改善箇所説明図

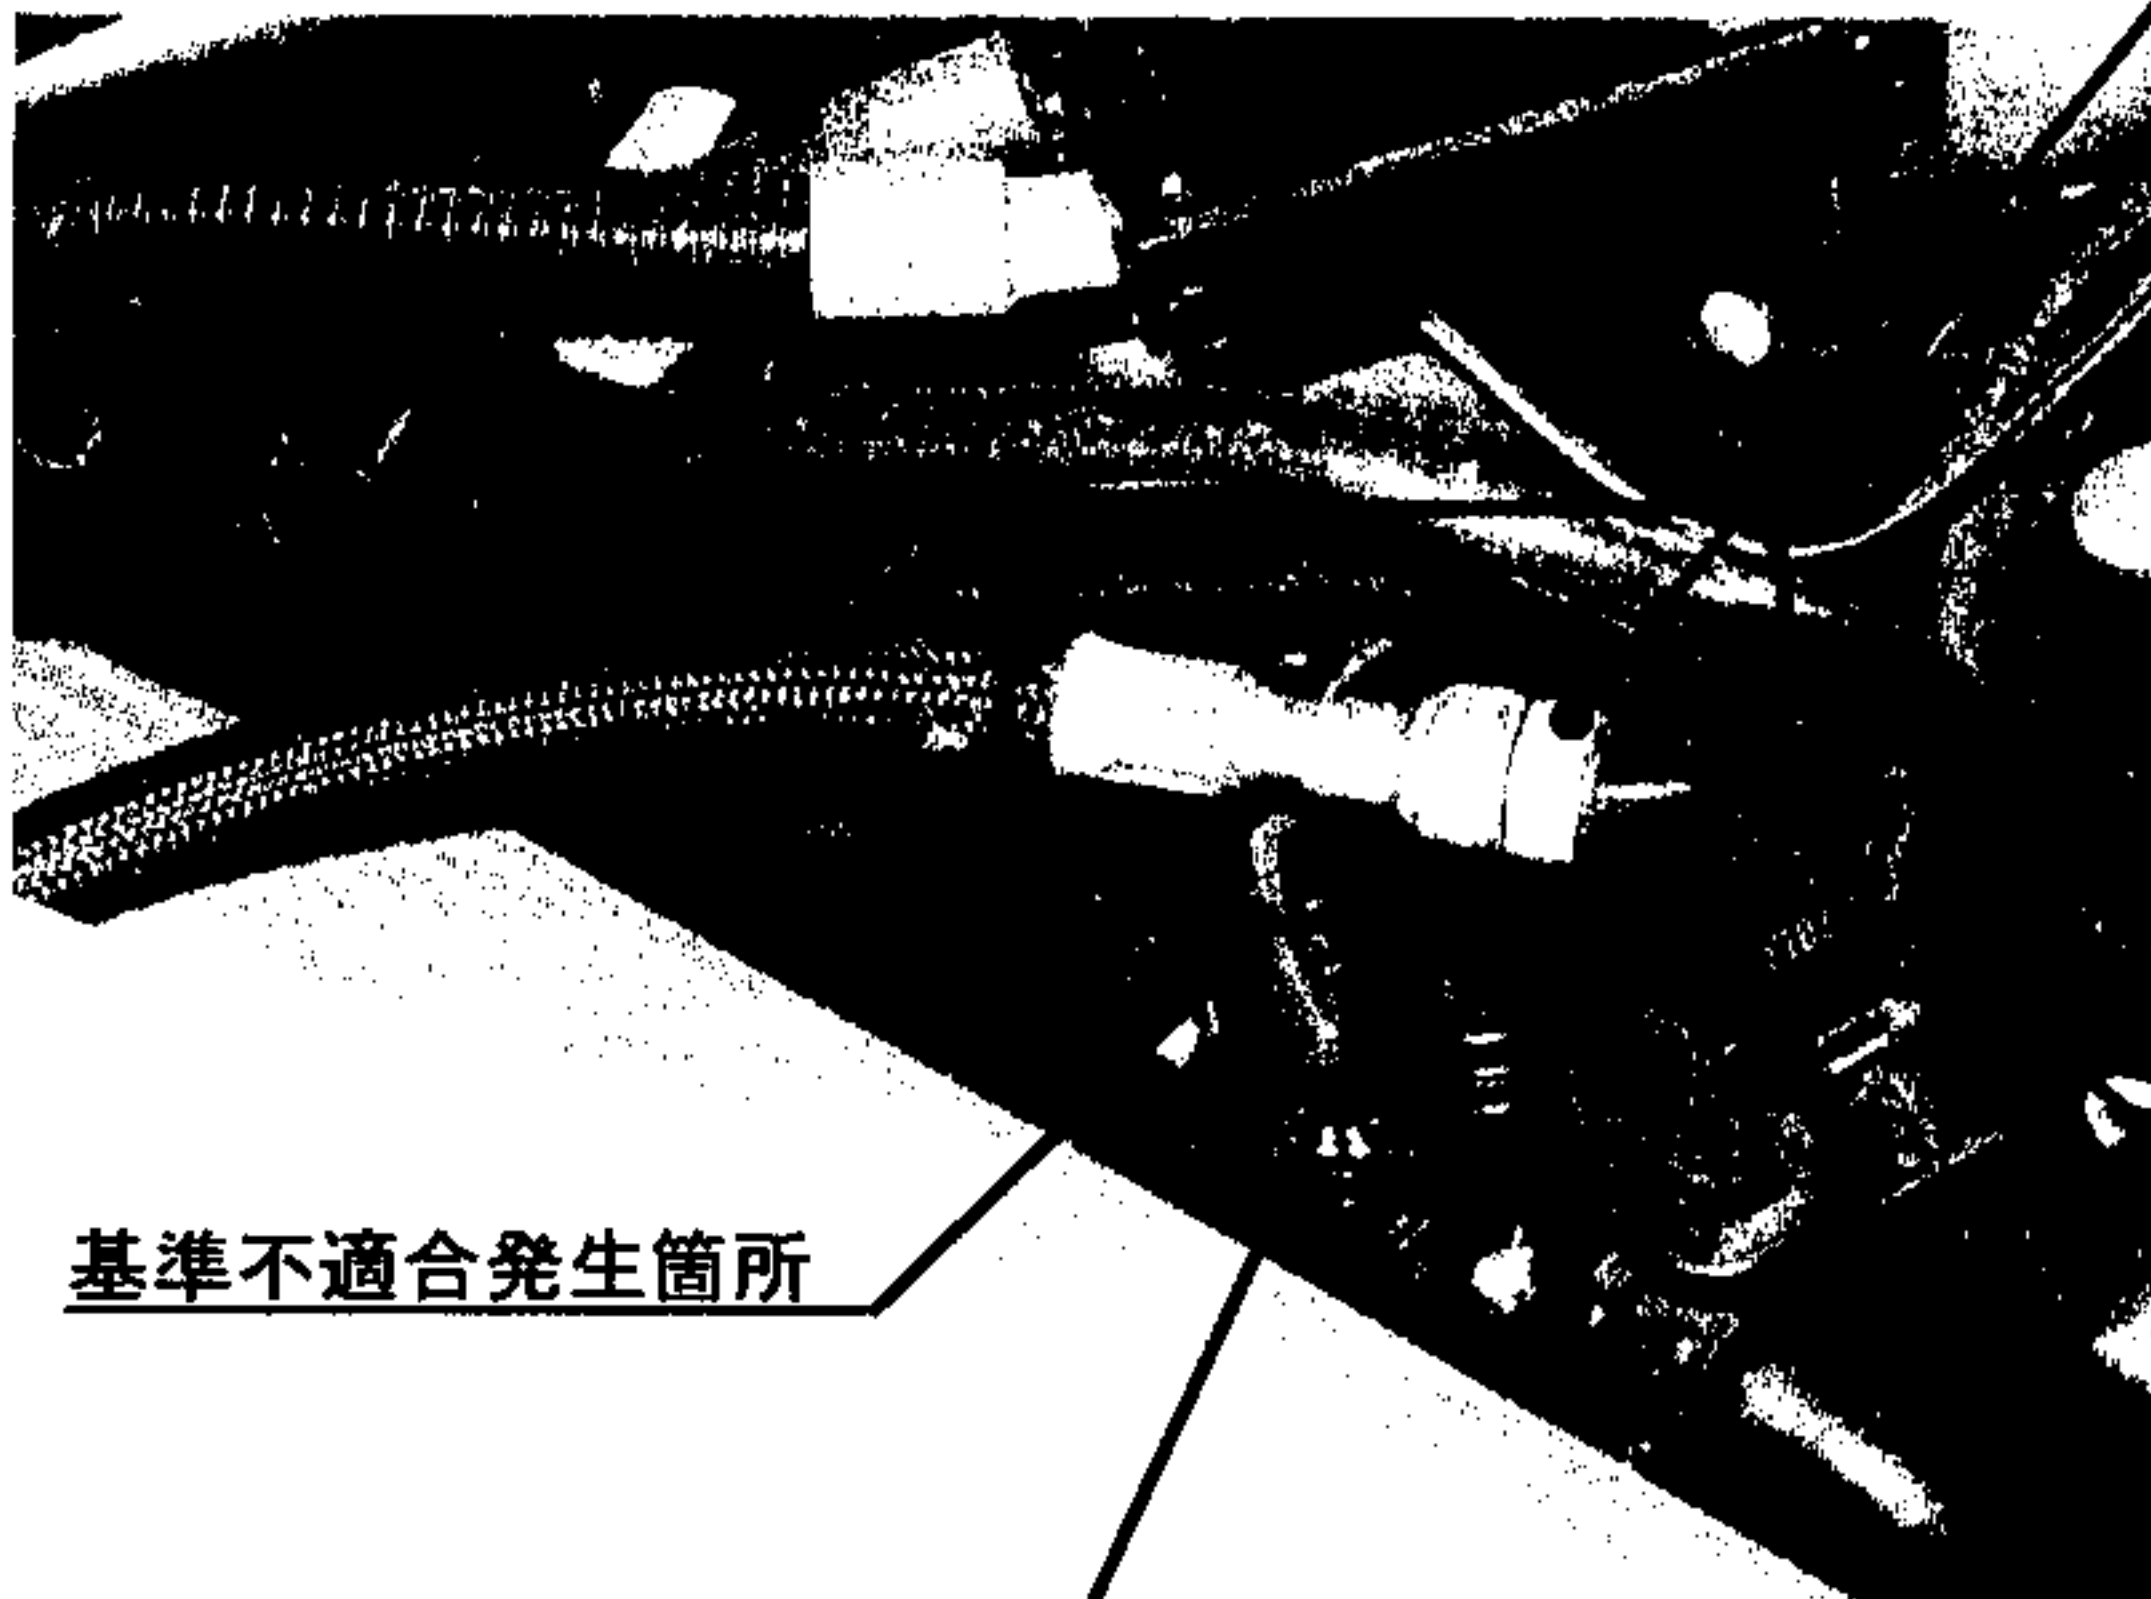
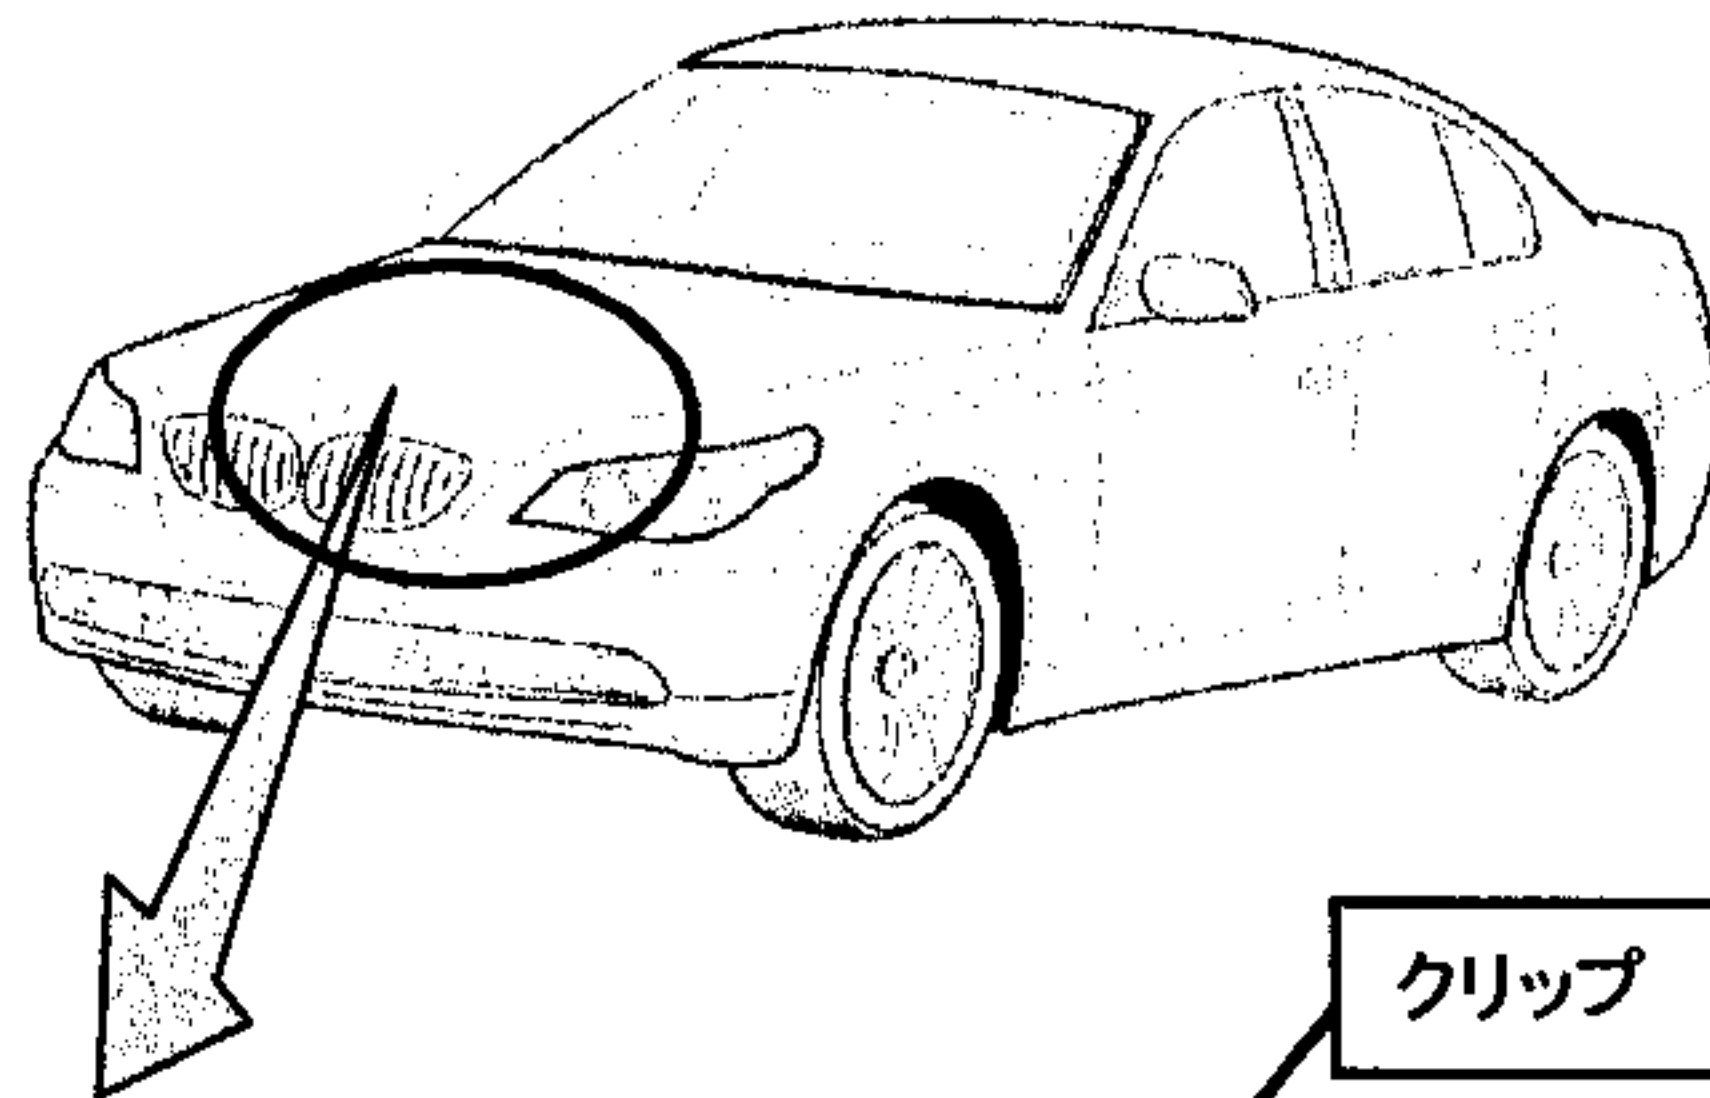
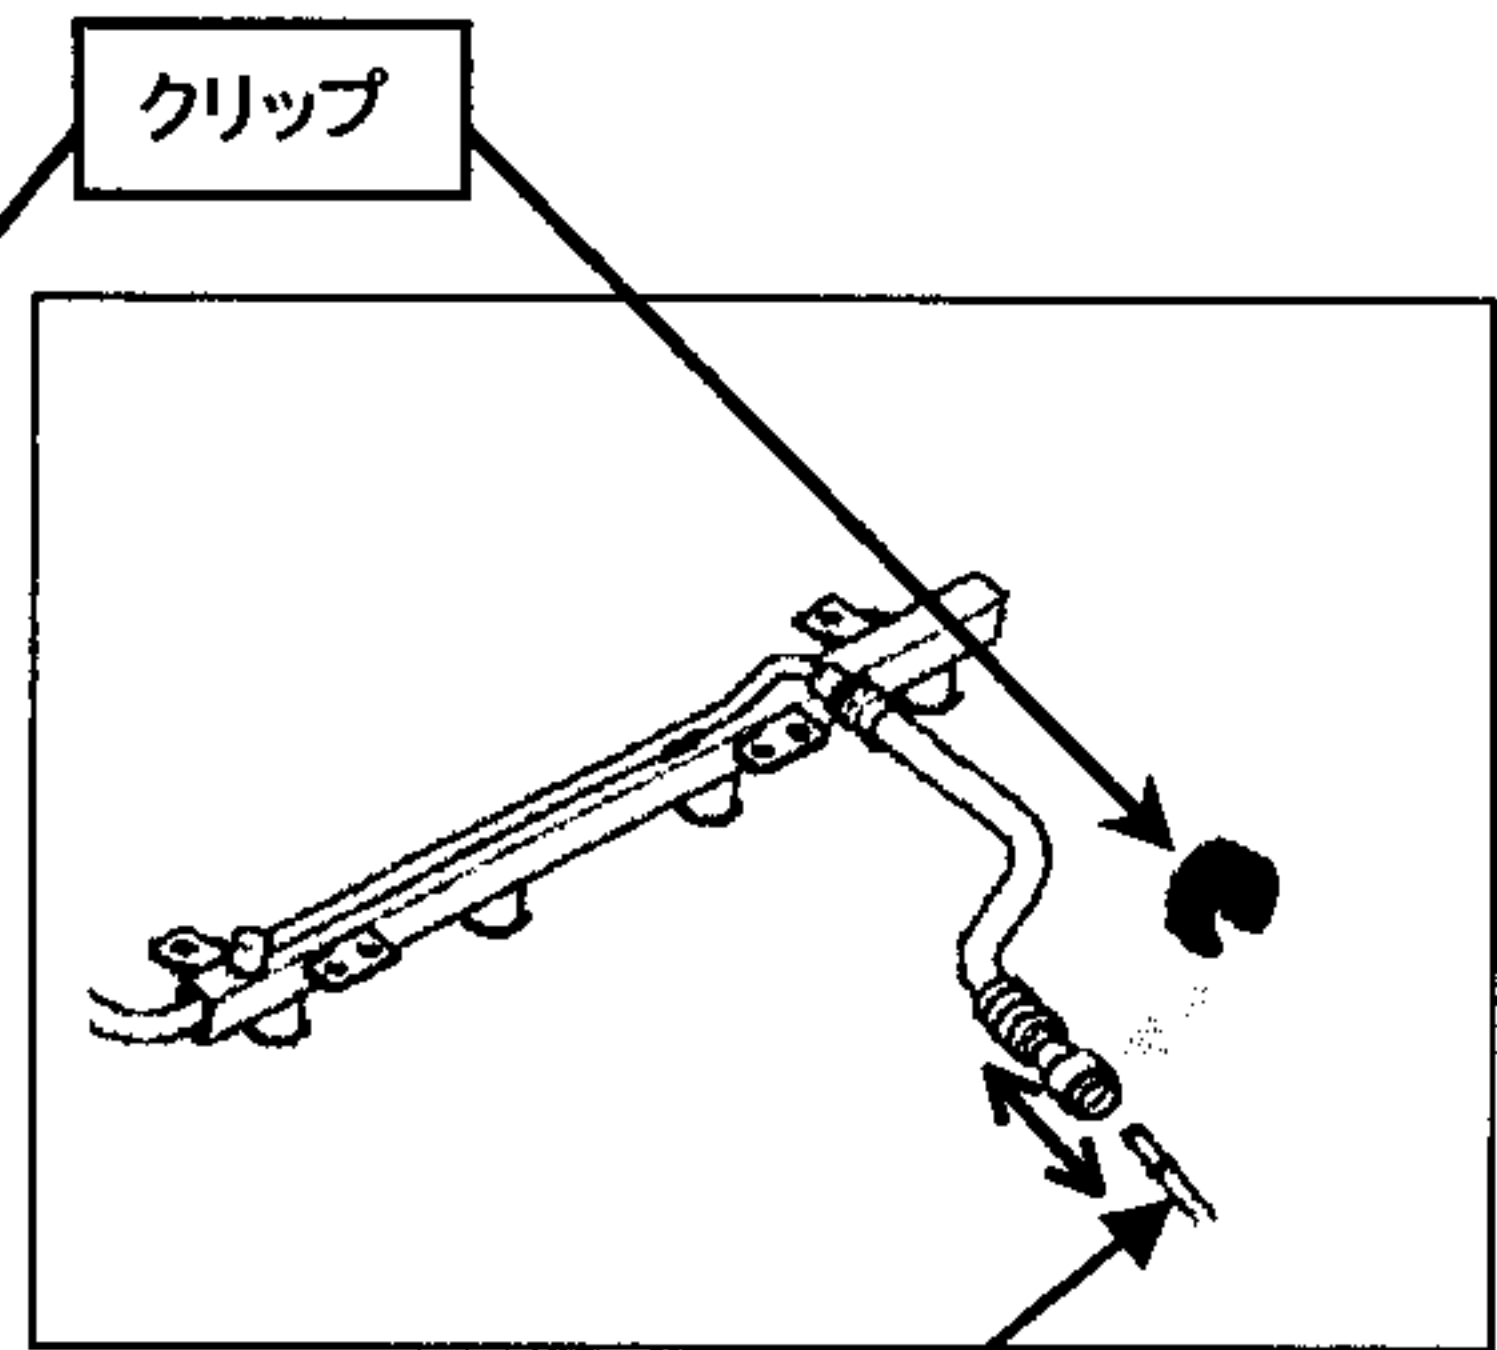
基準不適合発生箇所

燃料ホース接合部(クイックカプラー)

供給側燃料パイプ

クリップ未装着状態

不具合の内容

燃料ホース接合(クイックカプラー)部での脱着を制限するクリップが装着されていないため、激しい前面衝突等の事故発生時、当該部位の接合が外れ、少量の燃料が漏れ、漏れた燃料へ着火するおそれがある。

改善措置の内容

- ・全車両、クリップを装着する。

注：  は装着部品を示す。
